**PROPOSTA N.º 23. Alteração da Planta de Ordenamento I - Vias previstas, do Plano Diretor Municipal de Barcelos. [Pedido n.10478 de 10-02-2025, proc. 37/2025 LEGED] (Registo n.º 11394/2025).**

## Memória Descritiva e Justificativa

**Requerente:** Electrocelos Sist. Aut. e Com. Barcelos S.A.

**Local da obra:** Travessa do Sobreiro, Rio Covo (S.ta Eugénia), Barcelos

Imagem do novo acesso e muro de vedação a partir da Travessa da Giesteira

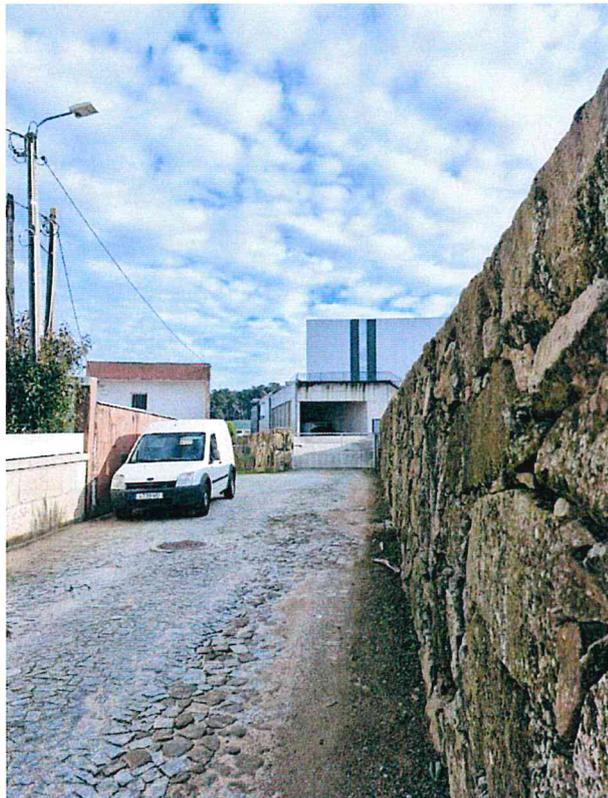
4.11.1.: É proposto um novo acesso a partir da "Travessa da Giesteira", tendo sido representados os alçados e cortes do referido muro e portão de acesso, que segue com as peças desenhadas. Devido à configuração do terreno natural, que atinge uma altura superior a 2 metros acima da cota da estrada, o muro adquire características de suporte de terras, vendo-se obrigado a adquirir uma altura de 2,40m de altura para assegurar a devida segurança ao terreno existente. Tratando-se este acesso de carácter único, estrada sem saída, que serve apenas de acesso às habitações/indústrias existentes, nas quais existem edificações com alturas superiores à face da estrada, não se vê inconveniente na legalização deste muro.
